**Avis délibéré de la mission régionale
d'autorité environnementale
Hauts-de-France
sur le projet de centrale solaire
sur la commune de Marcoing (59)
Étude d'impact de juillet 2024**

n°MRAe 2024-8319

Présentation du projet photovoltaïque (étude d'impact, page 10)

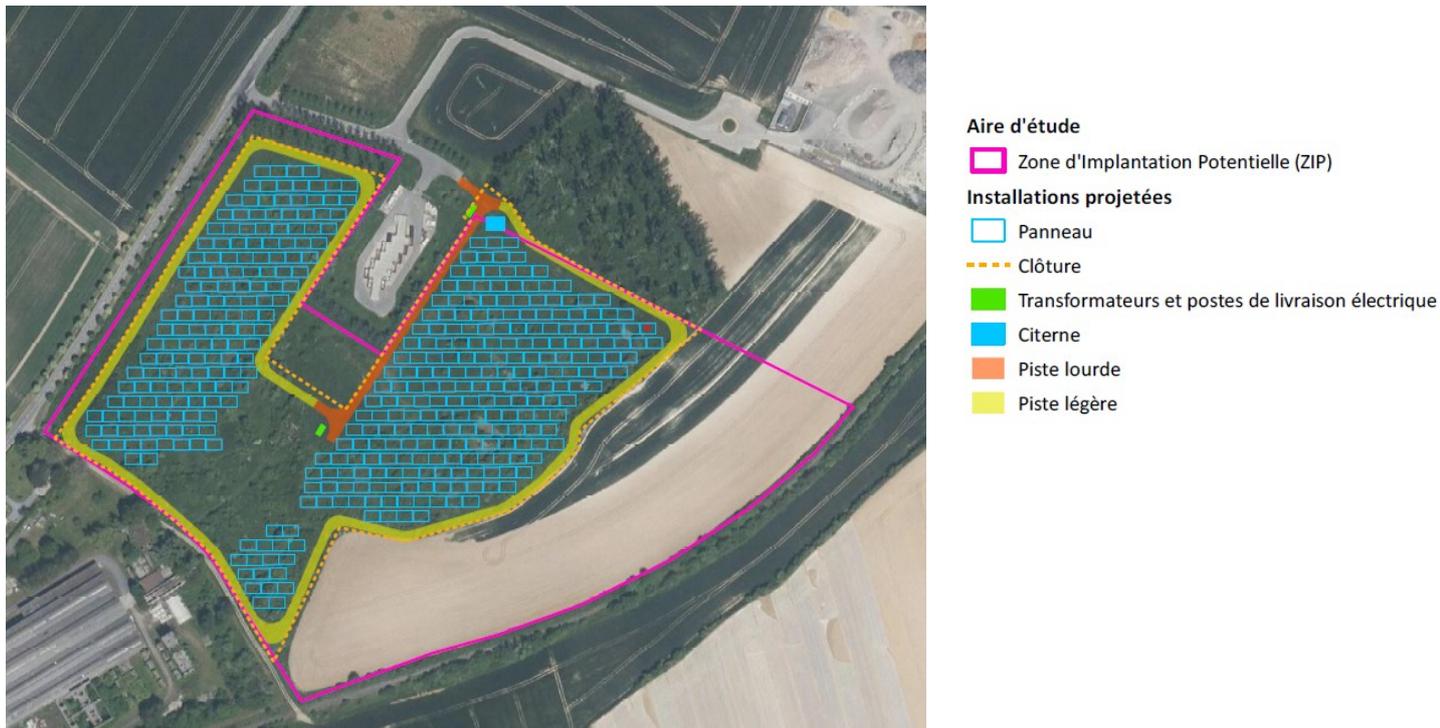
La hauteur des panneaux, leur inclinaison et les distances inter-rangées ne sont pas précisées à la page 143 de l’étude d’impact. Le conseil national de la protection de la nature (CNP) a publié un avis du 18 juin 2024 relatif à la politique de déploiement du photovoltaïque et ses impacts sur la biodiversité². Dans cet avis, le conseil affirme qu’il est préférable de proposer une largeur inter-rang au moins équivalente à celle des rangées de panneaux, afin d’équilibrer les surfaces ombragées et celle recevant encore des radiations solaires. Par ailleurs, la hauteur des panneaux a un impact sur l’ombre portée et en conséquence, sur la végétation. Il conviendrait de justifier le choix de la hauteur des panneaux pour minimiser l’impact sur la végétation.

L’autorité environnementale recommande d’installer des panneaux à une hauteur optimale pour réduire l’impact sur la végétation et de présenter les distances inter-rangées avec une largeur au moins équivalente à celle des rangées de panneaux.

Risque inondation par ruissellement (source Atlas des ruissellements à l'échelle du secteur du Cambrésis et carte du projet)

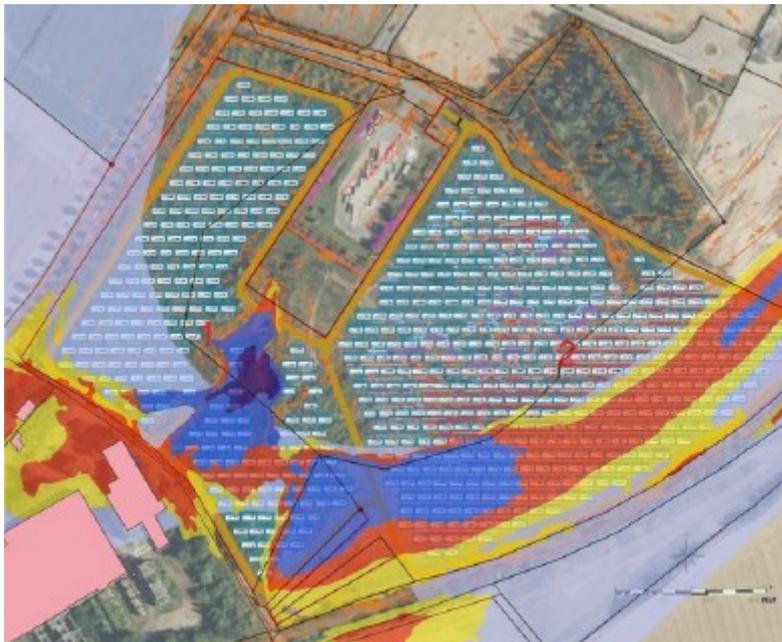
L'arrêté préfectoral du 22 juillet 2022 porte à la connaissance des collectivités la cartographie des risques d'inondation par ruissellement et s'accompagne de documents d'aide à la prise en compte dans l'urbanisme. Une partie du projet est en zone bleue (zone d'aléa fort à très fort) dans laquelle les constructions industrielles de production d'énergie sont interdites.

Une autre partie du projet est en zones rouge et jaune (aléas moyen ou faible) qui autorisent ce type de projet sous réserve que l'implantation sur une zone moins dangereuse soit impossible. Actuellement d'autres parcelles au sein de la zone d'activités sont libres de construction et hors aléas. Les zones d'aléa moyen et faible sont dans un axe d'écoulement qui aboutit au canal de Saint-Quentin. L'étude ne prenant en compte que le ruissellement, l'interaction entre le débordement de l'Escaut et le ruissellement n'a pas été étudiée.

Le transformateur électrique est proche des axes de ruissellements et donc pourrait être déplacé par exemple au nord de la parcelle.

L'autorité environnementale recommande d'étudier les risques liés aux inondations par ruissellement, d'étudier les interactions entre le débordement de l'Escaut et le ruissellement, et de présenter des mesures permettant d'éviter l'impact du projet (déplacer le transformateur électrique, éviter l'installation de panneaux dans les zones vulnérables au ruissellement...).
